Respuesta a Consulta N°1**LIC. PUB. N° 01/2020****Obra: Ampliación, Refacción y Refuncionalización de la ENI N° 65 – ESC. SALVADOR MARIA DEL CARRIL**

DETALLE TIPO BOX SANITARIO

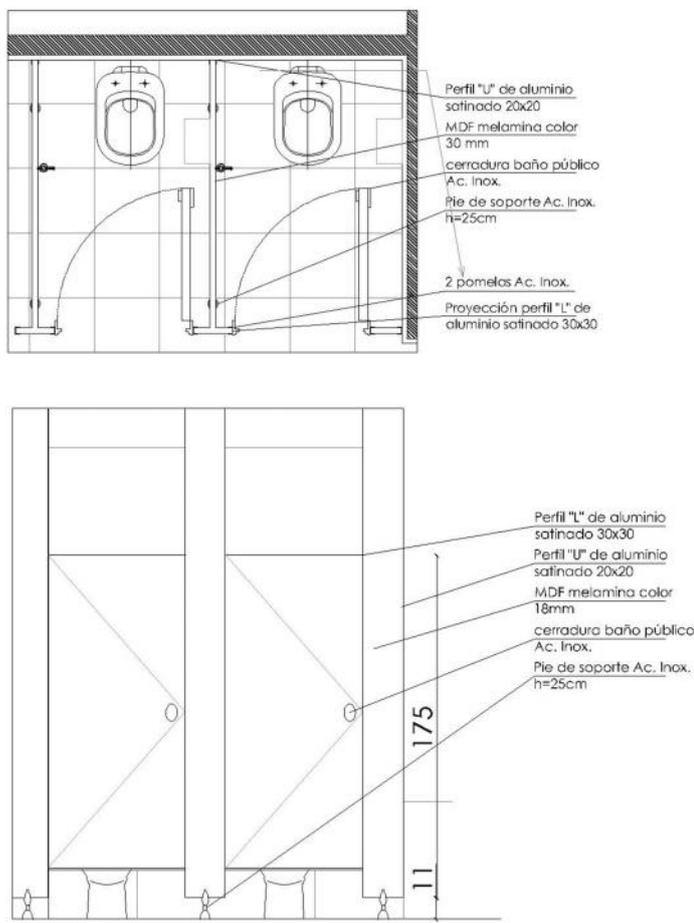
En el local 4 se indican unos separadores para los box sanitarios.

Pregunta N° 7.- ¿Se podrá indicar el tipo de material con que se deben ejecutar?

Respuesta N° 7:
